Affidamento a Contraente Generale dei "Lavori di ammodernamento del tratto Palermo - Lercara Friddi, lotto funzionale dal km 14,4 (km. 0,0 del Lotto 2) compreso il tratto di raccordo della rotatoria Bolognetta, al km 48,0 (km. 33,6 del Lotto 2 - Svincolo Manganaro incluso) compresi raccordi con le attuali SS n.189 e SS n.121

**MODIFICA TECNICA N.268
OPERE D'ARTE - OPERE DI SOSTEGNO
VIABILITA' SECONDARIE
Relazione di modifica tecnica n.268**

MODIFICA TECNICA N.268

OGGETTO: Idraulica di linea della paratia di micropali OS68 e gabbionata OS113B.

Figura 2 – Stralcio planimetria idraulica revisionato - idraulica di linea OS68.

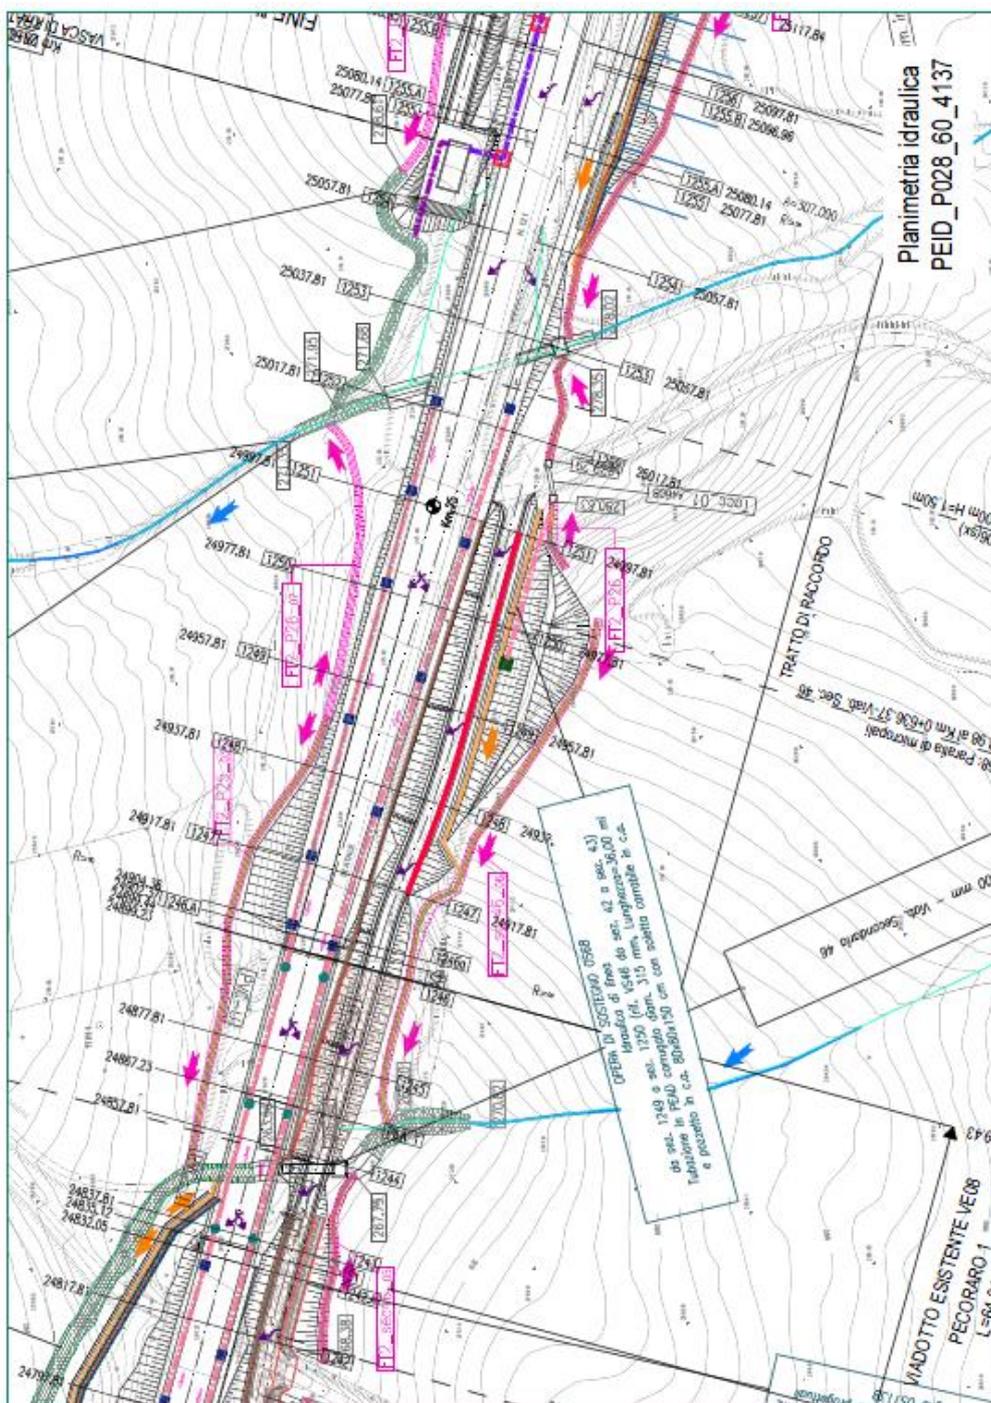
Il progetto prevede, tra le lavorazioni di completamento, in testa alla paratia di micropali la realizzazione di una canaletta mezzo-tubo in cls di diametro 500 mm, avente la funzione di intercettare le acque superficiali provenienti dal versante di monte e di convogliarle presso il fosso di guardia FT2_sec46_06.

Nel corso di esecuzione delle lavorazioni, al fine di consentire un corretto deflusso delle acque all'interno della canaletta mezzo-tubo, sono stati introdotti degli accorgimenti costruttivi che consentono un miglior inserimento dell'intera opera nel contesto geomorfologico esistente.

Nello specifico, tra la sez. 1249 e la sez. 1250 (rif. VS46 tra la sez. 42 e la sez. 43), è stato previsto che la canaletta mezzo-tubo scarichi all'interno di un pozzetto prefabbricato in cls di dimensioni interne 80x80 cm, dal quale si sviluppa un collettore fognario in PEAD di diametro esterno 315 mm che convoglia le acque presso il fosso di guardia FT2_P26_01.

Figura 6 – Stralcio planimetria OS113B aggiornata

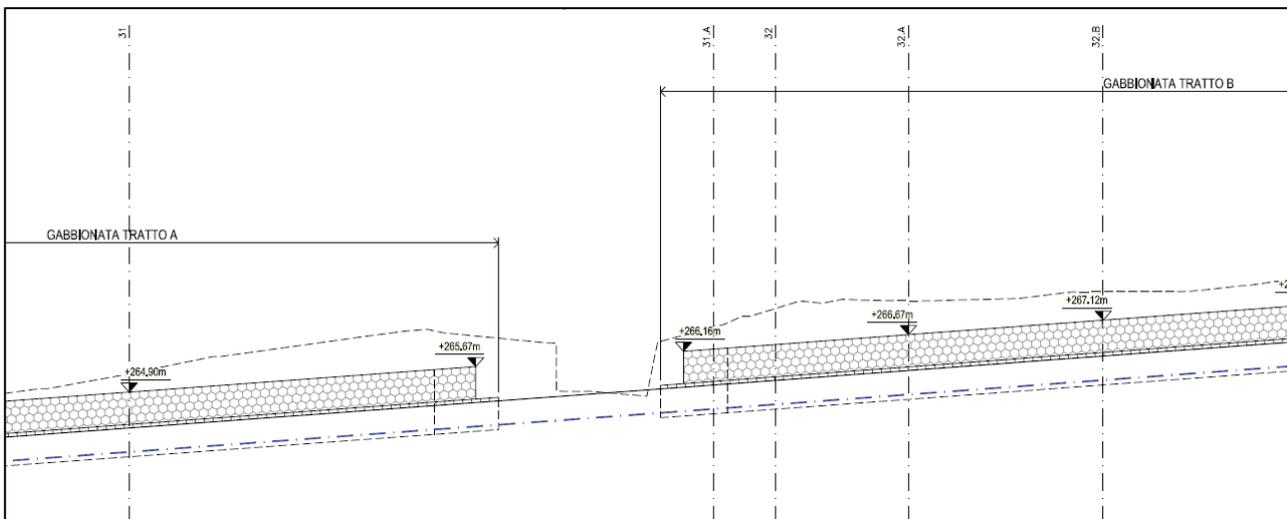
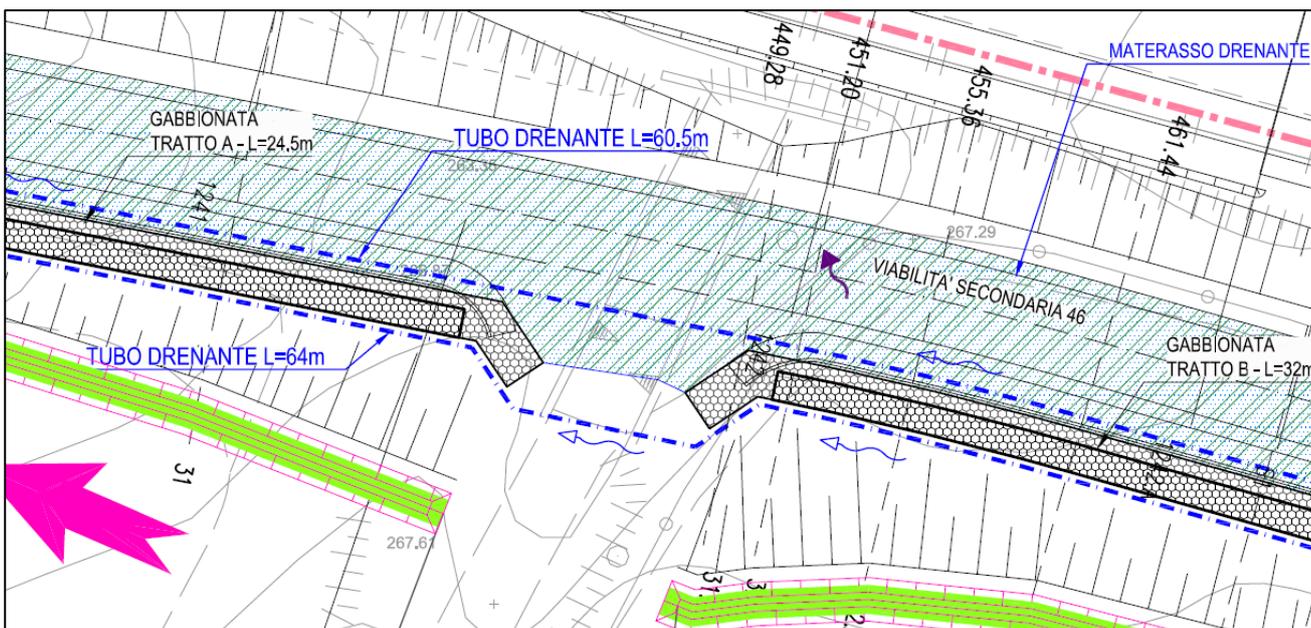
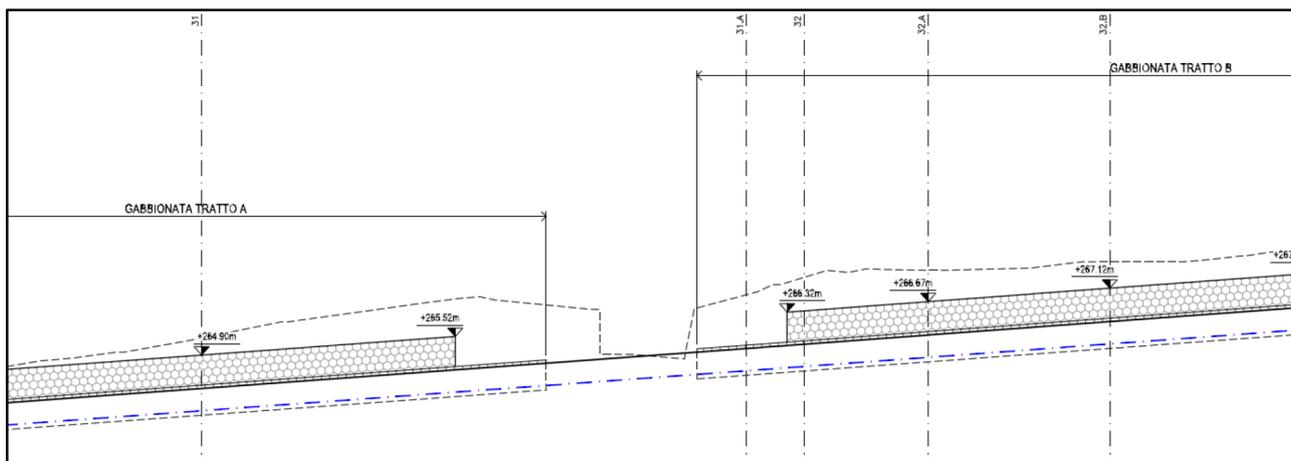
Come è possibile riscontrare dalla sezione tipo riportata in "Figura 3", l'opera di sostegno è composta da una prima fila di gabbioni interamente interrati, al di sotto del piano stradale, e da una seconda fila di gabbioni arretrata rispetto alla prima di circa 50 cm.

Nel corso delle lavorazioni, il proprietario del appezzamento di terreno servito dall'accesso ubicato tra la sez. 31 e la sez. 31.A ha chiesto, per le vie brevi, di rendere l'accesso in argomento più agevole al transito dei mezzi agricoli quali mietitrebbia e/o trattori di grandi dimensioni.

Per la ragione sopra esposta, è stata prevista l'eliminazione del secondo ordine della gabbionata pari a 2,00 ml da ambo i lati, al fine di ottenere per l'accesso in argomento una larghezza pari circa a 10,00 ml, che risulta più agevole al transito dei mezzi agricoli di grandi dimensioni.
